泊発電所3号炉審査資料	
資料番号	資料1-2
提出年月日	令和4年11月15日

泊発電所3号炉 耐津波設計方針について (津波防護方針等に係る指摘事項回答)

令和4年11月15日
北海道電力株式会社

《3号炉貯留堰～取水路，取水ピット縦断面図》

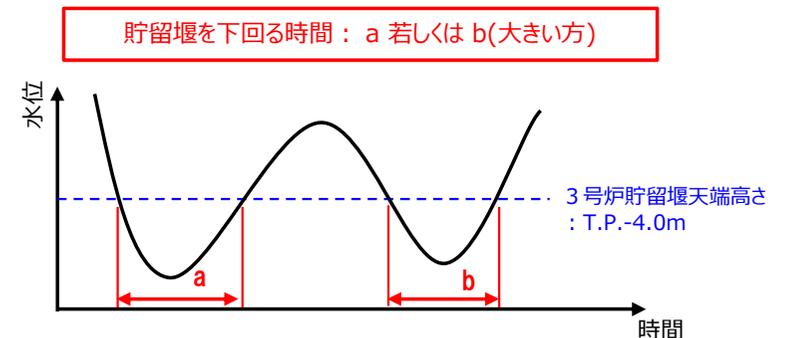
今後説明するとしている水位下降側の入力津波の設定における貯留堰高さを下回る時間の評価方針について、具体的な内容並びに評価の適用性及び妥当性を説明すること。

貯留堰高さ（T.P.-4.00m）を下回る時間については、貯留堰を下回る水位時刻歴波形のうち、下回る時間が最長となる1波形の時間とする。この際、1波形が保守的な評価となるように、一時的な水位上昇（貯留堰内の水位が回復しない）の波形はパルス※として、貯留堰高さを下回る時間に考慮しない。時間の算出方法は、パルスとした波形の前後の貯留堰高さを下回る時間を合算した値に設定する。 ※パルスについては次ページ参照。

【① 1号及び2号炉取水ピットスクリーン室防水壁 平面図】

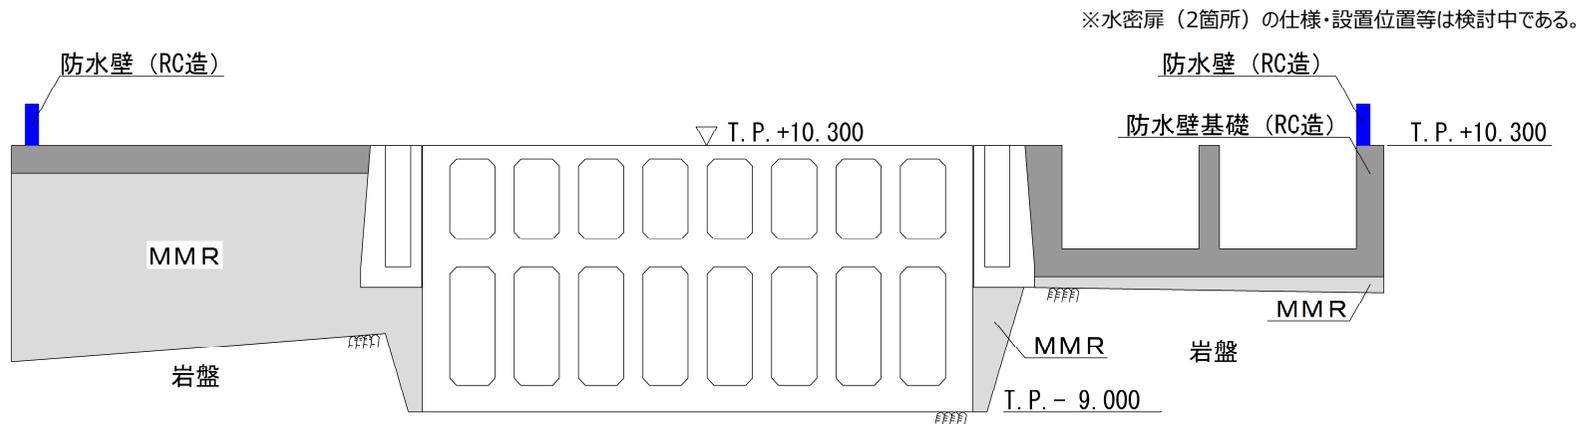
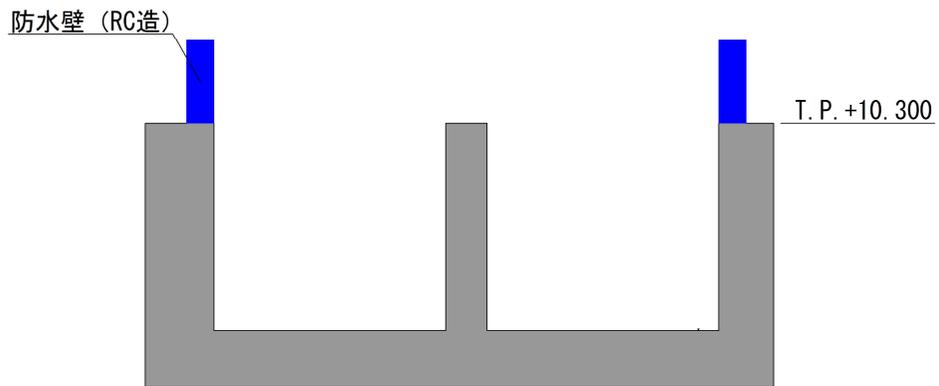
防潮堤を除く津波防護対策（例えば、流路縮小工、原子炉補機冷却海水放水路内へのコンクリート充填及び配管敷設、既設立坑の上部開口部のコンクリートによる閉塞等）について、それぞれの対策の目的及び期待する役割を踏まえた施設区分の考え方並びに損傷モードを踏まえた許容限界の考え方を網羅的に整理して説明すること。

防潮堤を除く津波防護対策（例えば、流路縮小工、原子炉補機冷却海水放水路内へのコンクリート充填及び配管敷設、既設立坑の上部開口部のコンクリートによる閉塞等）が既設の施設の機能に与える悪影響について、既設の施設が本来有する機能を明確にした上で説明すること。

対象	対策の目的及び期待する役割	施設区分	損傷モードを踏まえた許容限界	既設の施設の機能に与える悪影響
①防水壁	取水路から津波が設計基準対象施設の津波防護対象設備を内包する建屋及び区画に到達することを防止する。	津波防護施設	<p>損傷モード：地震荷重・津波荷重により、鋼板及び躯体コンクリートが曲げ破壊またはせん断破壊することで津波防護機能を喪失する。また、止水部が許容変形量を超える変形又は水圧が作用することにより、止水ジョイントが損傷し、止水機能を喪失する。</p> <p>許容限界：津波防護機能に対する機能保持限界として、地震後、津波後の再使用性や、津波の繰り返し作用を想定し、当該構造物全体の変形能力に対して十分な余裕を有するよう、構成する部材が弾性域内に収まることを基本として、津波防護機能を保持していることを確認する。止水性能については耐圧・漏水試験で確認する。</p>	設置箇所となる取水ピットスクリーン室に求められる機能（通水機能等）に影響を与えないよう、防水壁を設計するため、既設の施設の機能に与える悪影響はない。
②流路縮小工	放水路から津波が設計基準対象施設の津波防護対象設備を内包する建屋及び区画に到達することを防止する。	津波防護施設	<p>損傷モード：地震荷重・津波荷重により、閉塞コンクリートが曲げ破壊またはせん断破壊することで津波防護機能を喪失する。</p> <p>許容限界：津波防護機能に対する機能保持限界として、地震後、津波後の再使用性や、津波の繰り返し作用を想定し、当該構造物全体の変形能力に対して十分な余裕を有するよう、構成する部材が弾性域内に収まることを確認し、津波防護機能を保持していることを確認する。</p>	<ul style="list-style-type: none"> ・3号炉放水ピットならびに放水路は、循環水系統等の冷却海水を外海へ放水するために設置している。 ・流路縮小工設置前後で循環水ポンプ運転時の放水ピット水位に変更はなく、サイフォン形成への影響はない。また、流路縮小工は循環水管下端よりも下流には設置しないため、設置前後で放水路の損失水頭が変わらず、放水への影響はないことから、既設の機能に与える悪影響はない。
